2.ª ALTERAÇÃO DO PDM DE VIMIOSO

R01 | MEMÓRIA DESCRITIVA DA
TRANSPOSIÇÃO DA RESERVA
ECOLÓGICA NACIONAL EM VIGOR

CÂMARA MUNICIPAL DE VIMIOSO

Figuras 8 a 15 | A delimitação do plano de água deve ser feita recorrendo à geometria poligonal, uma vez que a largura do leito é superior a 5m. LCA – linha azul e polígono de trama verde, CAOP – linha vermelha.

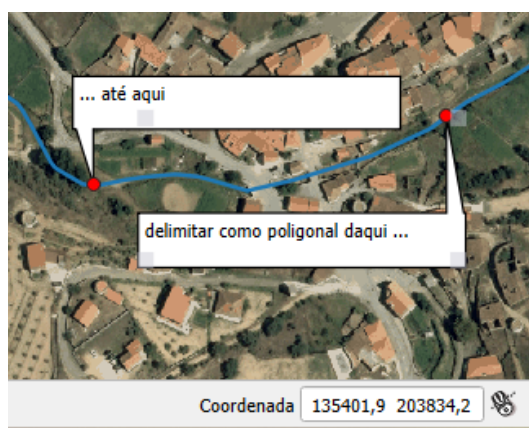
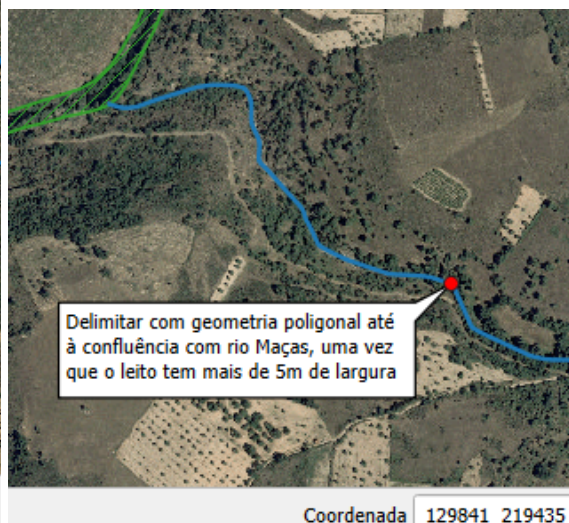
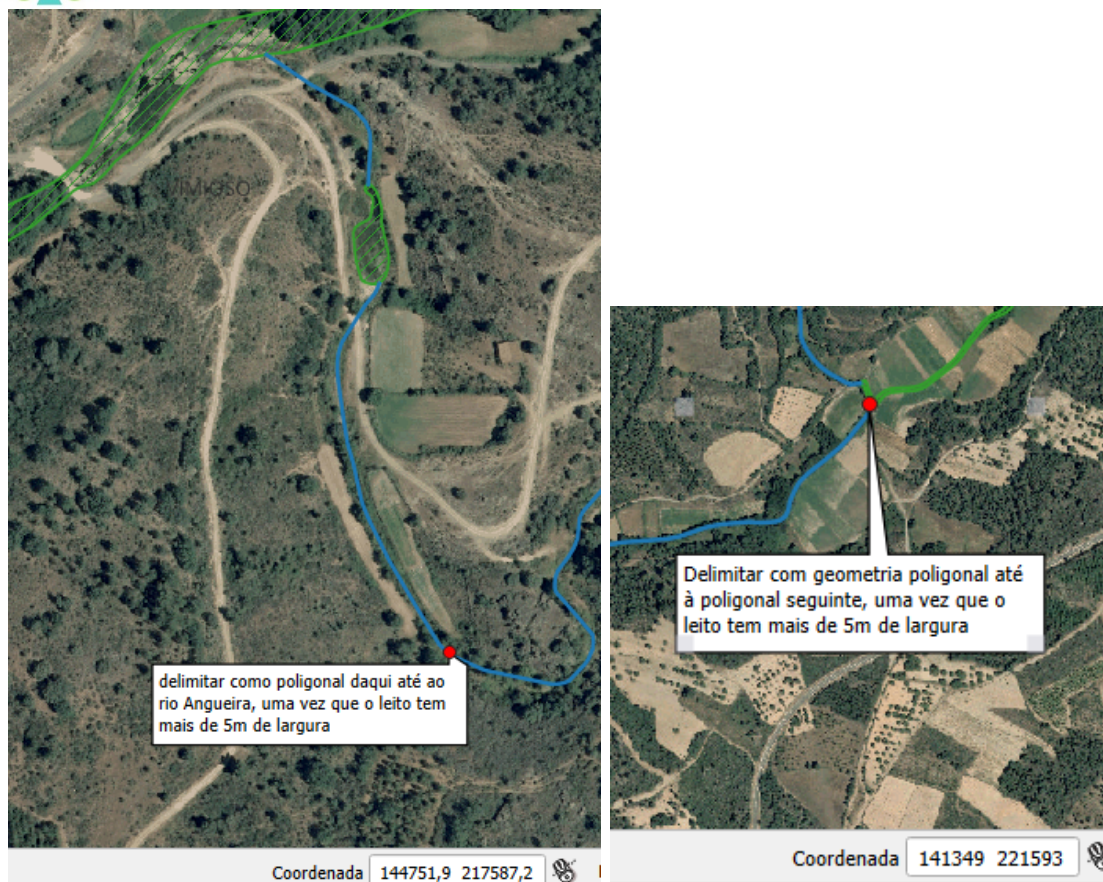
- A delimitação de um plano de água deve ser feita recorrendo à geometria poligonal, sempre que a largura do leito do rio for igual ou superior a 5 metros. A delimitação com geometria poligonal tanto se aplica à totalidade de um curso de água como a um pequeno troço ou açude, podendo-se alternar a geometria em função da expressão observada no território. No que respeita à presente proposta, constata-se que a delimitação poligonal dos cursos de água com largura igual ou superior a 5m, continuam a estar delimitados por defeito. De seguida são apresentados exemplos de LCA em que se deve promover a respetiva melhoria.

Figura 16 | Exemplos que ilustram a necessidade de dissolver os polígonos após a estabilização dos CALM.

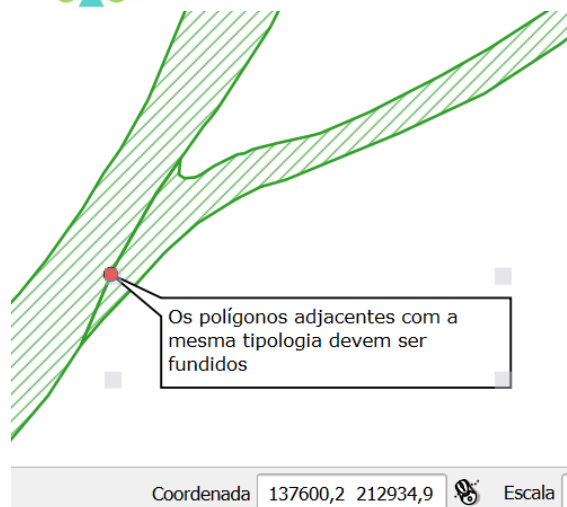
- A representação poligonal da REN não pode ser interrompida com linhas transversais, como as que estão identificadas nas figuras seguintes. De acordo com o anexo III da norma técnica para a produção e reprodução das cartas de delimitação da REN, os polígonos adjacentes com a mesma tipologia devem ser fundidos. Para ultrapassar esta questão, sugere-se dissolver os polígonos após a estabilização do LCA – rever a totalidade da proposta.
